**DIPARTIMENTO OPERE PUBBLICHE, GOVERNO DEL TERRITORIO E POLITICHE AMBIENTALI**  
 Servizio Gestione e Qualità delle Acque  
 Piazza Italia, 31 – 65121 Pescara (PE) – Tel. 085 3724310

Prot. RA/ 258706 (usc) del 08/07/2016

**Oggetto:** autorizzazione allo scarico relativa ad istanza di A.U.A. ditta Appalti Engineering srl.

- ✓ La Planimetria con individuazione del Pozzetto di campionamento e l'Immagine planimetrica del Punto di scarico:

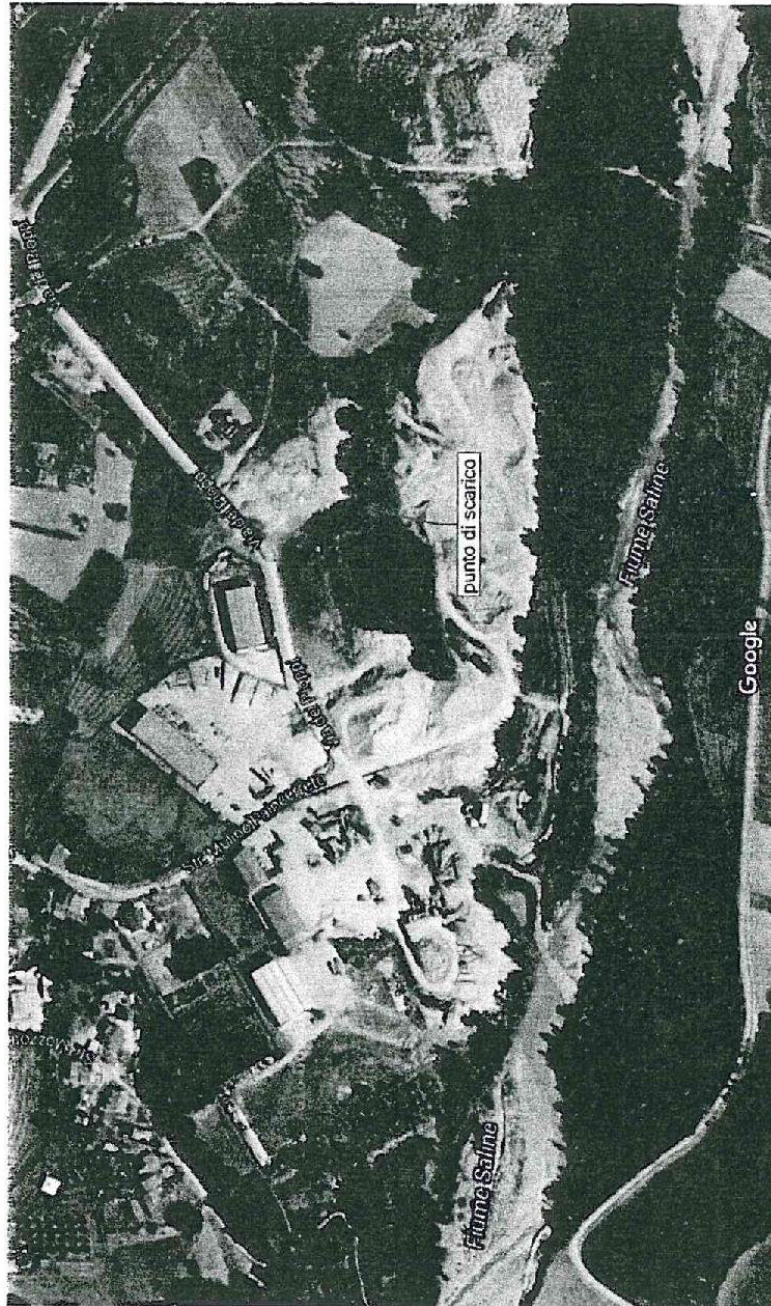
Si ritiene di poter esprimere, per quanto di competenza e con riferimento ai Documenti ed Elaborati progettuali depositati ai Ns. atti,

- Siano rispettati gli Elaborati Tecnici, planimetrie di riferimento e procedure operative e gestionali descritti nella Documentazione tecnica trasmessa e perfezionata nell'ambito del procedimento per il rilascio dell'A.U.A., purché non in contrasto con quanto di seguito prescritto.
